Boom effect analyse Kögliaan - Manegelaan Utrecht Versie 2

Boomtechnisch onderzoek

Versie 2: 29-10-2025

Projectnaam	Herinrichting Kögllaan Utrecht
Projectlocatie	Kögllaan & Manegelaan te Utrecht
Aanleiding onderzoek	Herinrichting openbare ruimte en nieuwbouw Kögllaan & Manegelaan
Onderzoeksvragen	1. Waaruit bestaat het bomenbestand en wat is de conditie, mechanische kwaliteit en vitaliteit? 2. Wat zijn de gevolgen voor de bomen bij de voorgenomen ontwikkelingen, en welke bomen kunnen gehandhaafd blijven? 3. Welke beschermingsmaatregelen zijn nodig om negatieve effecten, bij te handhaven bomen, als gevolg van de ontwikkelingen te voorkomen? 4. Zijn er boom- of beheerstechnische redenen om een boom te kappen, bijvoorbeeld slechte ontwikkeling, afsterving, onrealistisch hoge beheerskosten of risico aan schade aan omgeving?
Opdrachtgever	Explorius vastgoed ontwikkeling B.V.
Opdrachtnemer	WBG Advies
Tekeningen	De basis voor deze BEA zijn de tekeningen welke als bijlage 2, 3, 4 en 5 zijn bijgevoegd.

Bijlage 3: Tekening inrichting

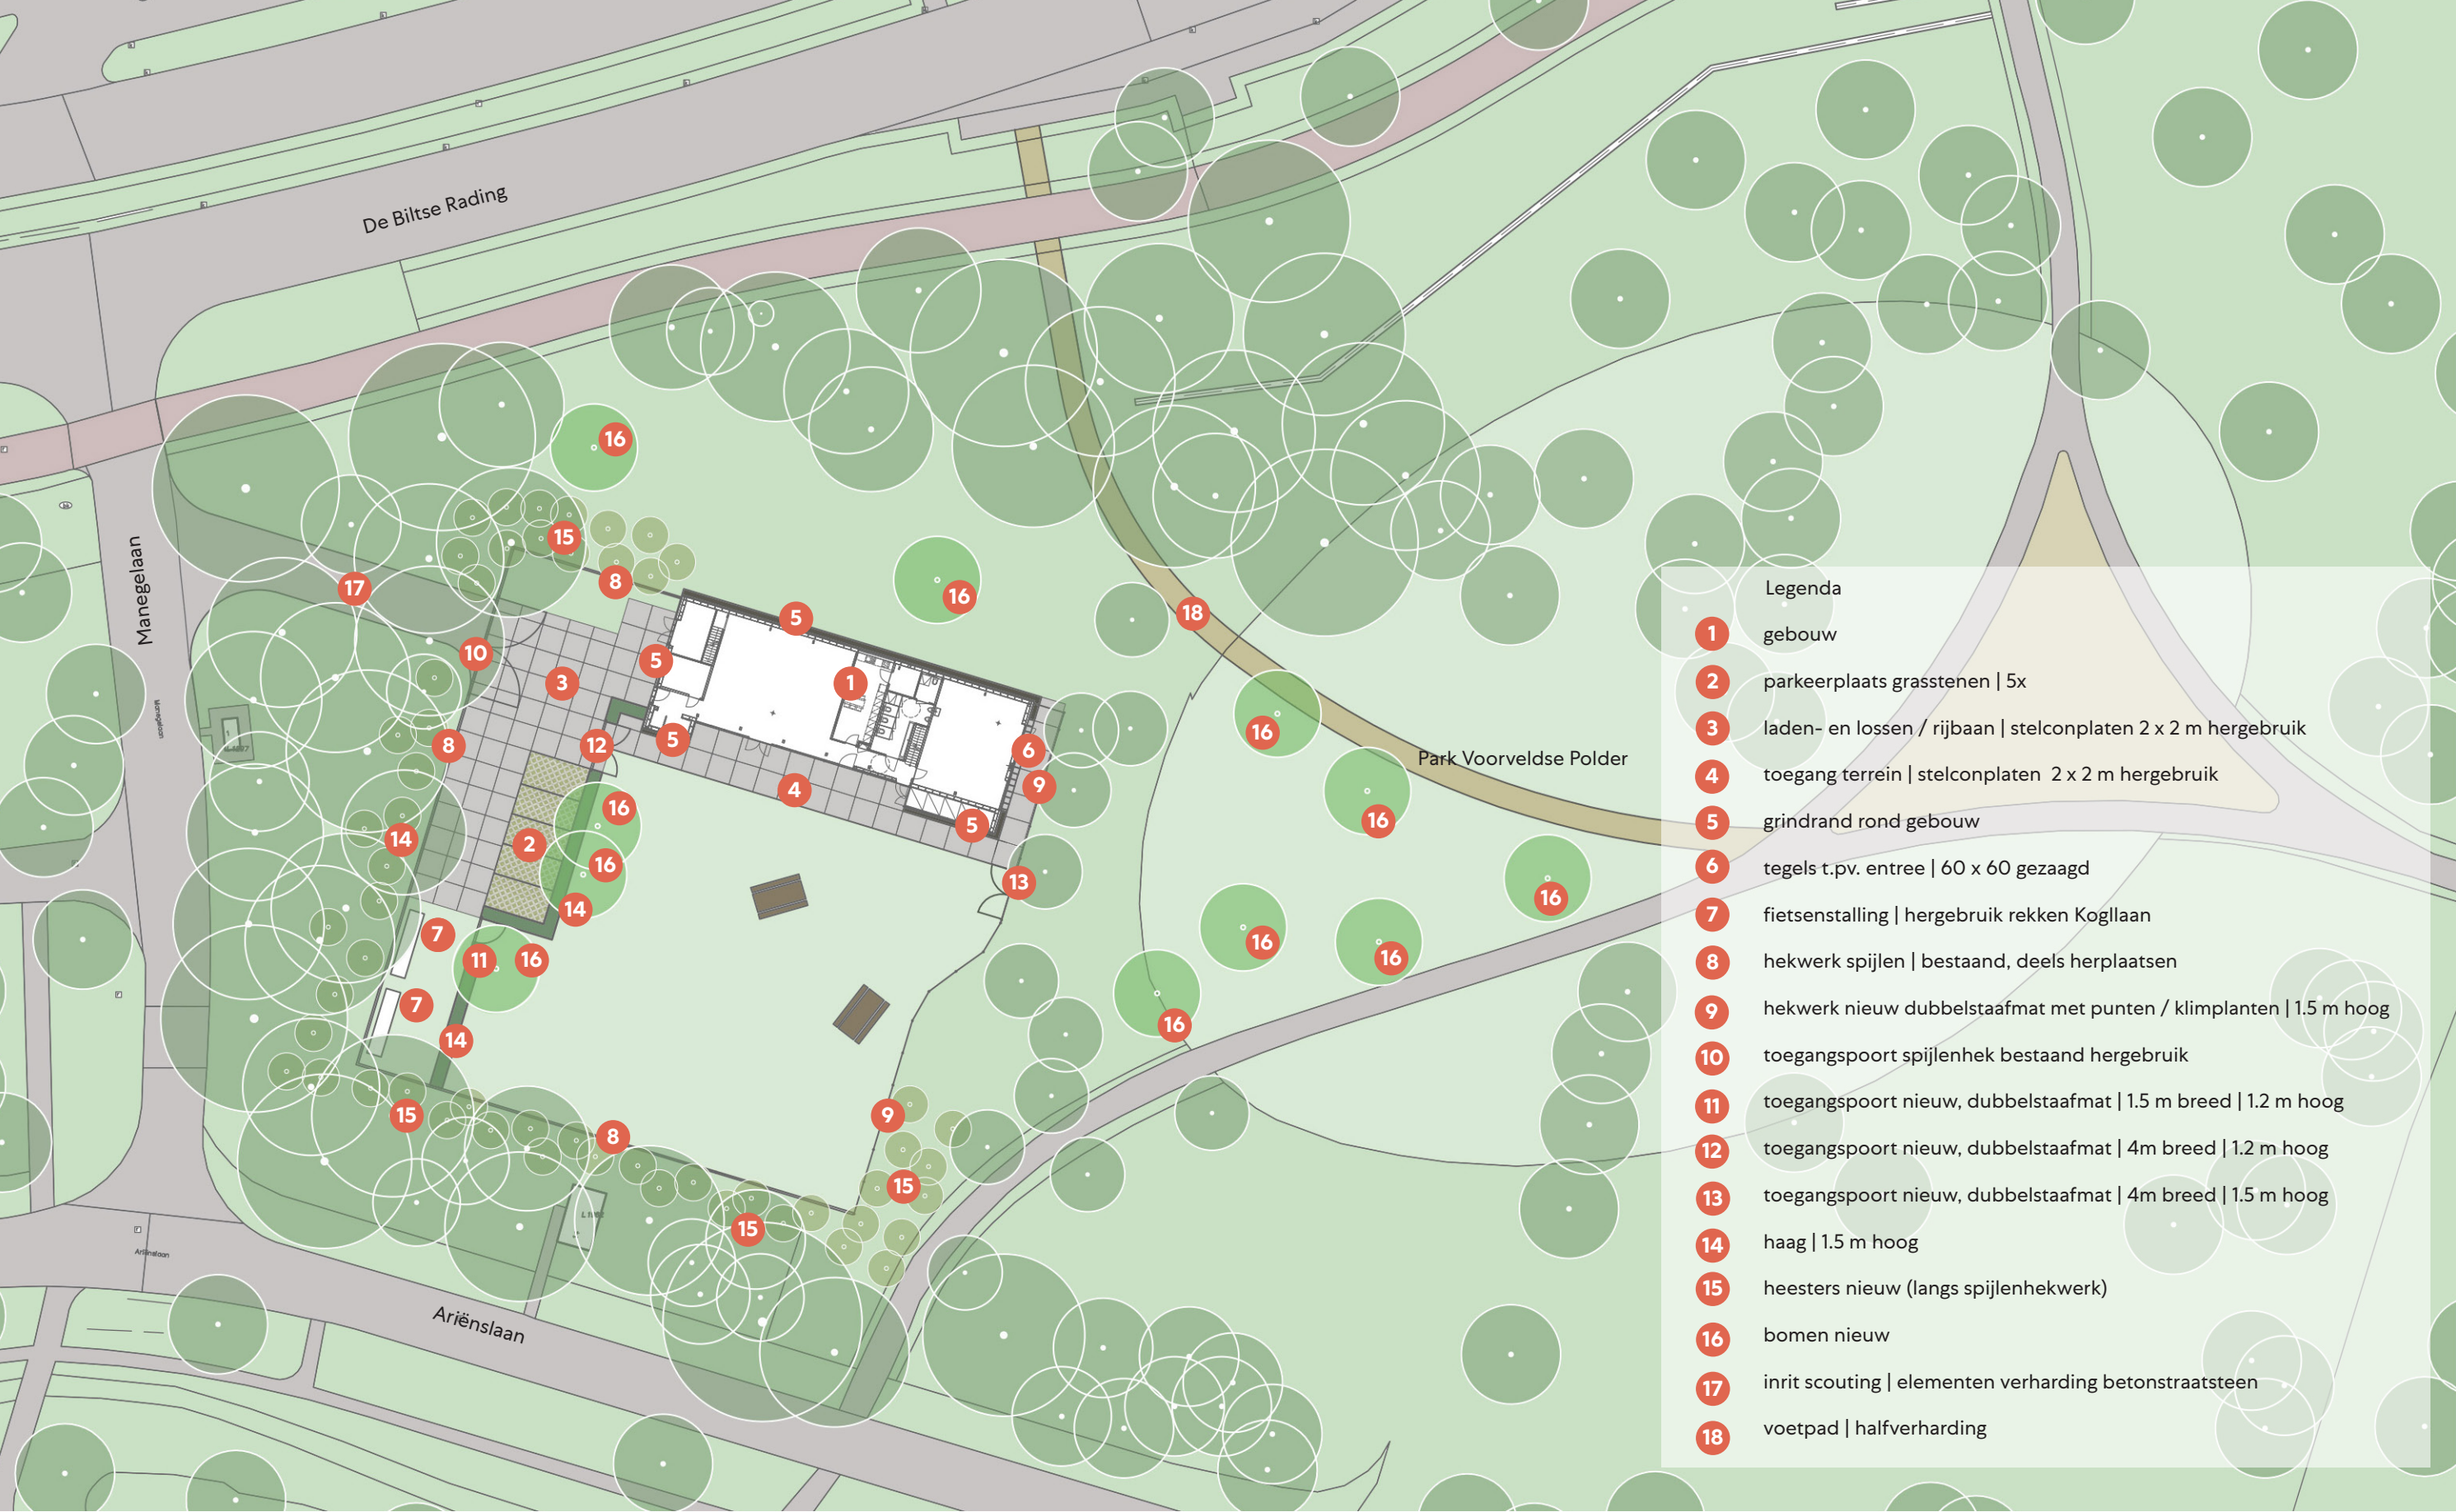
De bestaande parkeerplaatsen aan de westkant tussen het spoor en de huidige toevoerweg, krijgen nieuw contouren, meer richting de bomen en op sommige stukken deels tussen de bomen. Rondom deze bomen, op de situering van de nieuwe parkeerplaatsen, is een zeer dicht wortelpakket aangetroffen met wortels tot zeker 8 cm diameter. Voor de aanleg zal een cunet ontgraven worden van circa 35-40 cm diep, inclusief de steen. De aanleg zoals voorgesteld, zal zware schade aan beworteling toebrengen en daarmee aftakeling of zelfs verlies van de bomen betekenen.

Wijzigingen t.o.v. versie 1: De 6 parkeerplaatsen welke voor het knelpunt zorgden, zijn vervallen. De fietsparkeervoorzieningen zijn verschoven. Deze voorzieningen vragen slechts minimaal grondwerk en bij zorgvuldig werken, worden hier geen noemenswaardige en blijvende nadelige effecten verwacht.
Invloed op de boom volgens nieuw ontwerp: Licht negatief

Geheel westelijk in het projectgebied is een nieuw fietspad getekend, welke aansluit op de Kögllaan voor het pand het "Leger des Heils". In de huidige situatie is alleen een voetpad aanwezig en in de nieuwe situatie een voet en fietspad. Hiervoor is extra ruimte nodig en daarmee komt het pad dicht aan de stam en onder de kroon van een eik te liggen. Uit de gegraven profielkuilen bij deze boom blijkt dat ook hier, de bovenlaag in de bodem zeer dicht doorworteld is met ook zware beworteling tot ca. 8cm. dik. De huidige afstand tot de verharding (het voetpad) is ca.5 meter en komt na de aanleg op circa 2 meter van de stam te liggen. Het ontgraven van het cunet van circa 40 cm wat benodigd is, ontgraft te veel beworteling van de boom wat voor aftakeling en mogelijk uitval van de boom kan zorgen. Een maximale verbreding en dus ontgraving van ca. 1,5 meter, is acceptabel. Ook hiermee zal beworteling afgezet moeten worden, maar hier zal de boom weer van herstellen. Beworteling met beleid ontgraven onder begeleiding van een ETW of ETT gecertificeerd boomverzorger. *Bij een verbreding van circa 1,5 meter is de invloed licht negatief en kan de boom behouden blijven.*

Wijzigingen t.o.v. versie 1: Ten opzichte van versie 1, is de graafafstand tot de boom met ruim een meter vergroot. Hoewel de beoogde 1,5 meter niet geheel behaald is, betekend dit een aanzienlijke en zeer acceptabele verbetering voor de boom. Binnen en aan de rand van de kroonprojectie adviseren we voedingspijlers te boren tot een diepte van 80-100 cm, en deze af te vullen met "Dendromix" meststof. Door deze toepassing zal de boom versneld nieuwe wortels aanmaken om afgezette beworteling te compenseren. Aantal: ideaal is, 1-2 pijlers met circa 10kg per pijler gevuld, per m2. Exacte aantal is nader te bepalen in het werk.

Invloed op de boom volgens nieuw ontwerp: Licht negatief

Bijlage 4: Tekening bouwplaats

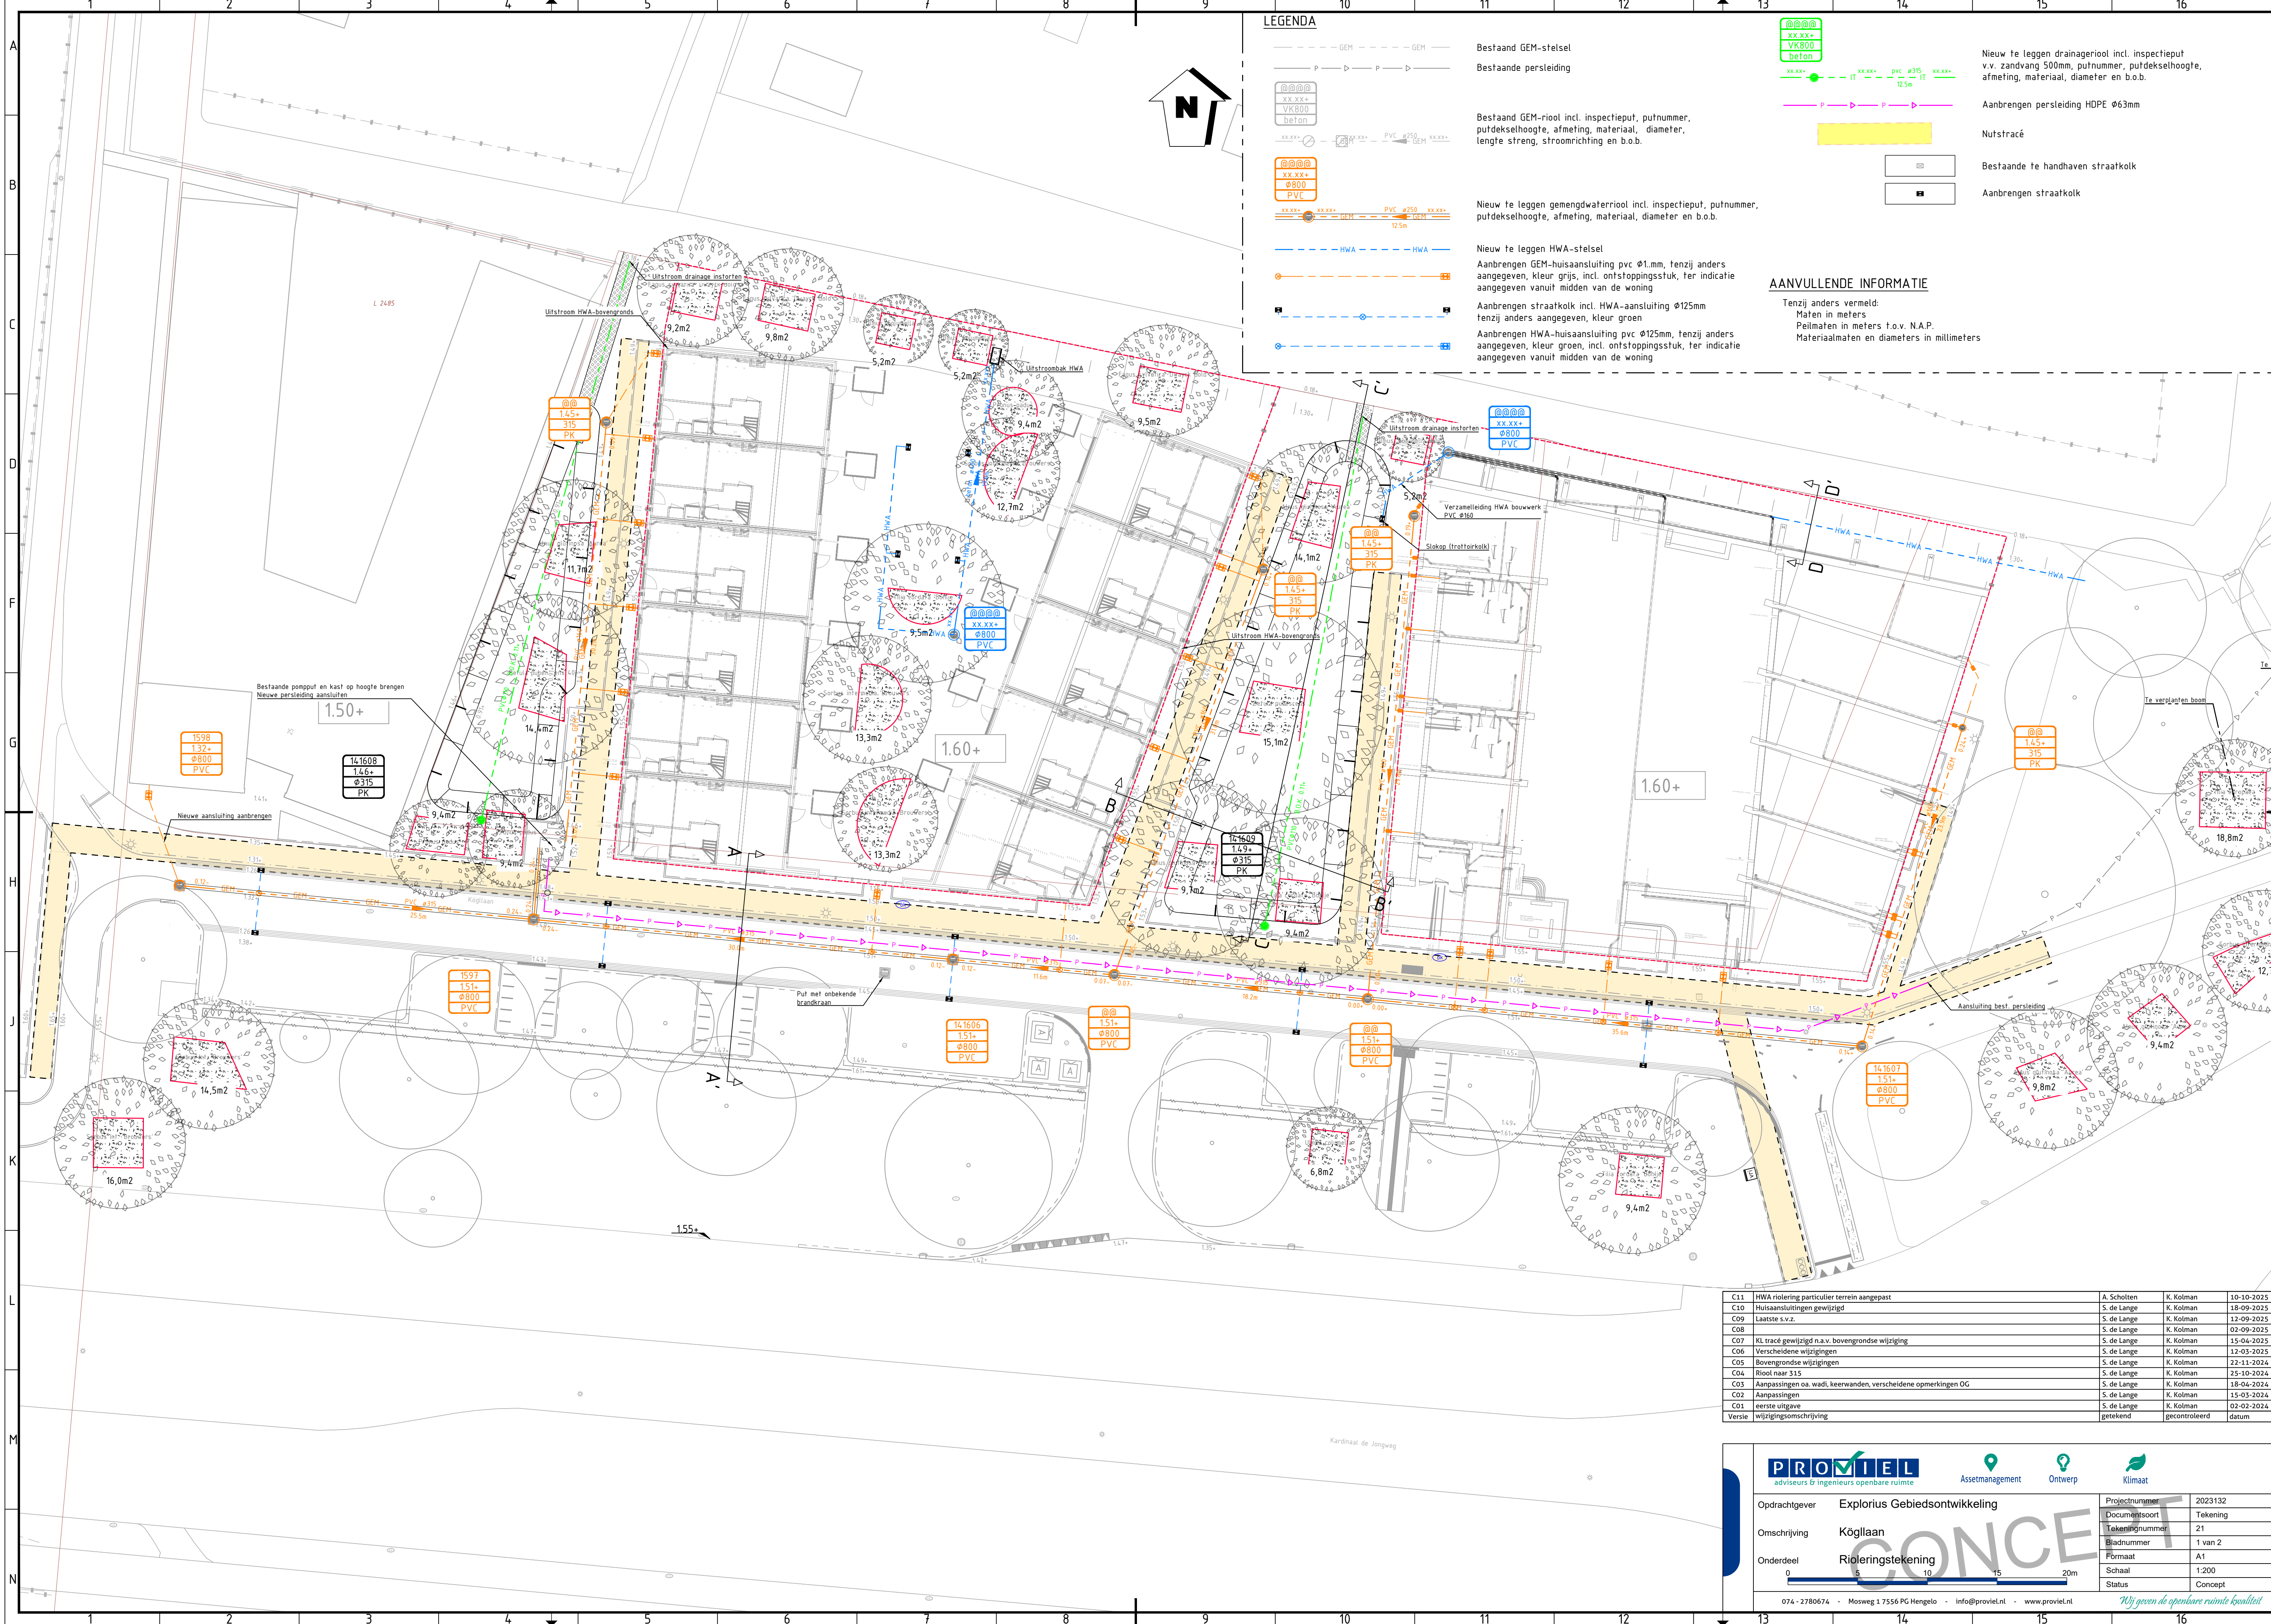
Voor de uitvoering van het project zal er een bouwplaats opstelling van o.a. bouwketen en kranen moeten komen. Het voorstel is als bijlage 4 bijgevoegd. In de bouwplaats tekening staan een tweetal kranen weergegeven. De kleinste te midden van de bouwlocatie, nu het gazon van de scoutinggroep en een grote op het fietspad buiten het terrein. De plaatsing van beide kranen leveren geen problemen op voor de aanwezige bomen. Waar wel rekening mee gehouden moet worden is de draaihoogte van de kraan en het te hijsen materiaal. Beide kranen draaien over de bomen wat bij te laag draaien, uiteraard kroonschade kan opleveren.

In de tekening staan 2 opstellingen met bouwketen, waarvan 1 in 2 verdiepingen. De situering op tekening lijkt in beide opstellingen de kronen net te ontzien, maar hier is ook voldoende ruimte om nog iets te schuiven met de opstelling mochten kronen in het geding komen.

Oostelijk op het fietspad staan bij de bouwketen, op het fietspad, drie 9m3 afvalcontainers geplaatst. Voor 1 container kan het op en afladen op de vrachtwagen mogelijk een probleem met de kroon geven. Indien bij plaatsing van deze container blijkt dat de kroon in de weg zit, container verplaatsen.

Te nemen maatregelen: Kranen en draaihoogte afstemmen op aanwezige bomen. Onder de keten en overige gazondelen waar gereden gaat worden, dient een druk verdelende laag aangebracht te worden om verdichting in de ondergrond en groeiplaatsen van de bomen te voorkomen. Voor niet berijdbare delen is een onderlaag van rijplaten voldoende. Waar geparkeerd of gereden wordt kan men een vocht doorlatend doek plaatsen met een gebroken puinverharding van ca. 15 cm dikte.
